令和6年1月9日

スリーエム ジャパン株式会社
本社 141-8684 東京都品川区北品川6-7-29
電力マーケット事業部
事業部長 山根 宏太

3M™ 常温収縮チューブ 8400 シリーズ 仕様変更について

PST 842XJ シリーズ 製品図

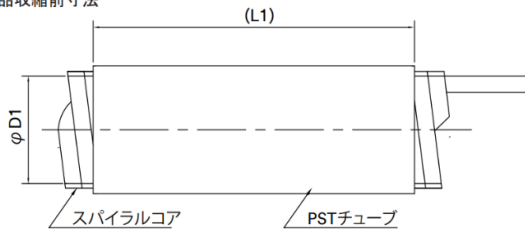
- 変更理由：材料メーカーの一部部材製造中止に伴う材料変更のため
- 変更点① 適用径・チューブ長さ・型番・3M ID・発注品番・JAN コード (詳細は別紙参照ください)

変更点② チューブ外観

変更品：チューブに白色印字

型番	寸法				
	L1	L2	φD1	φD2	t
8422J-05	100	130	21.3±2	8.4以下	3以上
8422J-07	140	180	21.3±2	8.4以下	3以上
8423J-05	100	130	27.2±3	11.0以下	3以上
8423J-09	175	230	27.2±3	11.0以下	3以上
8423J-11	220	280	27.2±3	11.0以下	3以上
8424J-06	120	155	33.0±2	14.1以下	3以上
8424J-12	240	305	33.0±2	14.1以下	3以上
8425J-07	140	180	45.0±2	17.6以下	3.5以上
8425J-12	220	305	45.0±2	17.6以下	3.5以上
8425J-16	280	410	45.0±2	17.6以下	3.5以上
8426J-08	160	205	60.0±2	23.7以下	3.5以上
8426J-11	220	280	60.0±2	23.7以下	3.5以上
8427J-11	210	280	72.4±3	28.9以下	3.5以上
8427J-18	320	460	72.4±3	28.9以下	3.5以上
